BESLUIT WATERVERGUNNING

(Ambtshalve wijziging van vergunning 2021-Z36684)

Het aanleggen en tijdelijk behouden van een deels stalen en deels HDPE persleiding (deels in een stalen mantelbuis) in de kernzone en het profiel van vrije ruimte van primair oppervlaktewater de Geleenbeek ter hoogte van Daniken en de Beekstraat te Geleen

Zaaknummer: 2021-Z37412

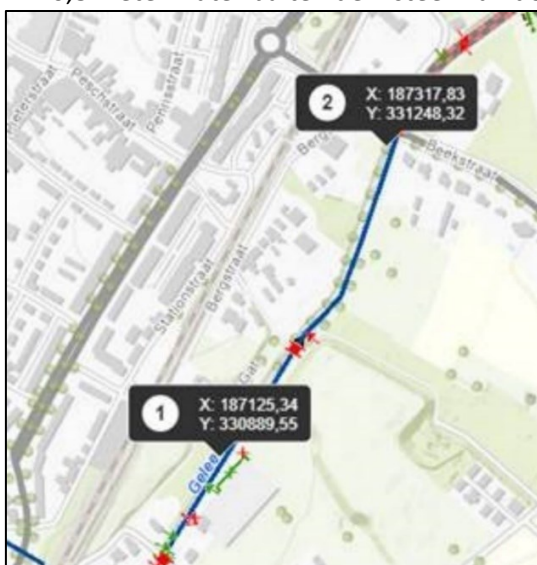
- De vergunninghouder moet aantonen wat de effecten zijn op de HDPE persleiding wanneer er in de Geleenbeek een afvoer plaatsvindt met een herhalingstijd van $T=25$. Het betreft het tracédeel tussen locaties 1 en 2 zoals aangegeven in onderstaande kaart. Het doel is dat de persleiding op de beoogde locaties blijft liggen. Het onderzoek moet worden onderbouwd en er moet uitgegaan worden van:
 - de as-built situatie inclusief toegepaste stutten, en
 - 0,8 meter water buiten de insteek van de Geleenbeek op de locatie van de HDPE-persleiding.

- De vergunninghouder moet daarnaast in het voornoemde onderzoek aantonen dat de toegepaste leidingbruggen over de Geleenbeek op de beoogde locaties blijven liggen bij een afvoer in de Geleenbeek met een herhalingstijd van $T=25$. De leidingbruggen zijn aangelegd op draglineplaten en bevinden zich bij zowel gemaal Geleen als Daniken (zie onderstaande kaart, locaties 3 en 4).

3. Het onderzoek moet binnen 3 weken na publicatie van dit wijzigingsbesluit per e-mail (handhaving@waterschaplimburg.nl) aan het waterschap worden toegezonden. Het onderzoek moet binnen 1 week door het waterschap worden beoordeeld waarna de bevindingen schriftelijk worden teruggekoppeld naar de vergunninghouder.

4. Afhankelijk van de bevindingen van het voornoemde onderzoek kan het waterschap van de vergunninghouder een noodplan eisen waarin staat aangegeven welke aanvullende maatregelen de vergunninghouder voorafgaand aan de T=25 afvoer in de Geleenbeek gaat nemen. De maatregelen die in het eventuele noodplan staan vermeld, moeten op aanzegging van het waterschap worden uitgevoerd. De maatregelen in het noodplan moeten gericht zijn op het behoud van de leidingtracés op de beoogde locaties zoals aangegeven in het eerste en tweede lid van dit voorschrift.
